Važne informacije — Dell OptiPlex 790/990

Matična ploča

Slika 1. Ranija verzija matične ploče sa rashladnim elementom

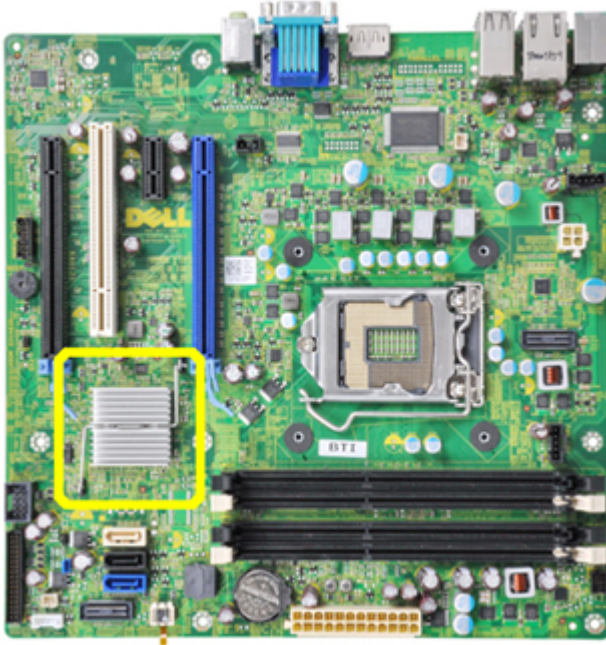
Računari Dell OptiPlex 790/990 se sada isporučuju sa novom matičnom pločom koja ne sadrži sledeće komponente:

- Rashladni element
- Termalni senzor napajanja (samo za desktop kućišta)

Sledeća slika prikazuje raniju verziju matične ploče koja je isporučivana sa rashladnim elementom.

Sve matične ploče isporučene sa verzijom A11 ili višom NEĆE sadržati rashladni element.

Slika 2. Matična ploča sa uklonjenim termalnim senzorom i rashladnim elementom

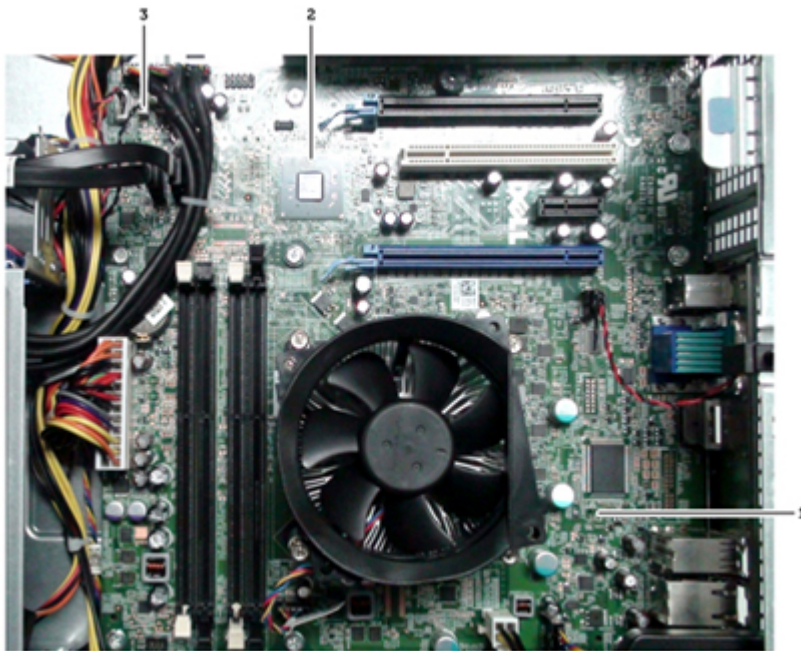
Termalni senzor napajanja se uklanja samo iz desktop kućišta.

1. uklonjeni konektor termalnog senzora-1 i kabl
2. uklonjen rashladni element čipseta
3. konektor termalnog senzora-2

NAPOMENA: Ako ste matičnu ploču zamenili novom matičnom pločom za desktop kućište, uvek proverite da li je BIOS verzija A11 ili viša.

UPOZORENJE: Ako ne ažurirate BIOS, tokom samoispitivanja po uključanju računara (POST) može se pojaviti poruka o grešci Alert! Chipset heat sink not detected (Upozorenje! Rashladni element čipseta nije detektovan).
